Projet de modernisation de la rue Notre-Dame

Questions complémentaires de la Commission d'audience publique sur l'environnement

Transports
Québec

Janvier 2002

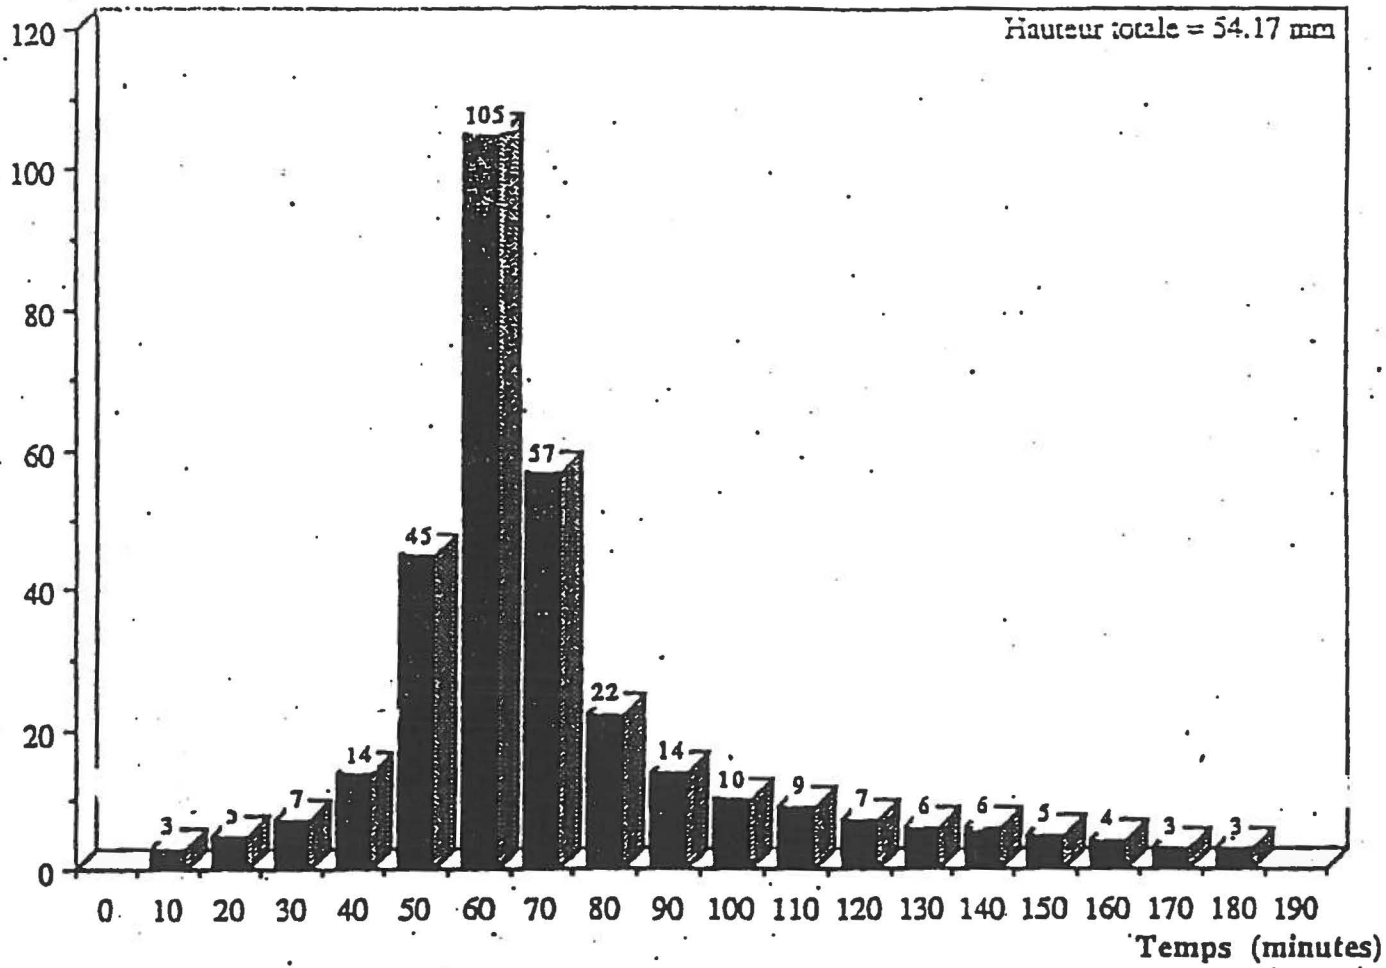
La commission souhaite savoir si les travaux s'étendront sur 8,7 km (PR3.3, p. 8), 11,5 km (PR3.3, p. 5-7) ou 9,6 km (présentation faite lors de la séance d'information). Pour chacun des axes routiers suivants : rue Notre-Dame, avenue Souigny et l'Assomption, veuillez nous préciser la longueur totale sur laquelle s'effectueront les travaux de réfection ou de prolongation.

- Rue Notre-Dame : 5,25 km (entre la rue Amherst et le début du tunnel du CN)
- Rue Souigny : 3,4 km (entre le début du tunnel du CN et l'échangeur Hochelaga)
- Boul. l'Assomption : 1,3 km (du centre de la rue Notre-Dame au centre de la rue Hochelaga)
- De plus, des travaux affecteront la rue Notre-Dame à l'est de la rue Vimont (qui maintient dans cette portion son caractère local) sur une longueur de 0,65 km
- Aménagement des accès au port de Montréal sur une longueur de 1,2 km.

Ainsi, la longueur totale des voies rapides (rue Notre-Dame et avenue Souigny) est de 8,650 km et la longueur totale des travaux est de 11,8 km.
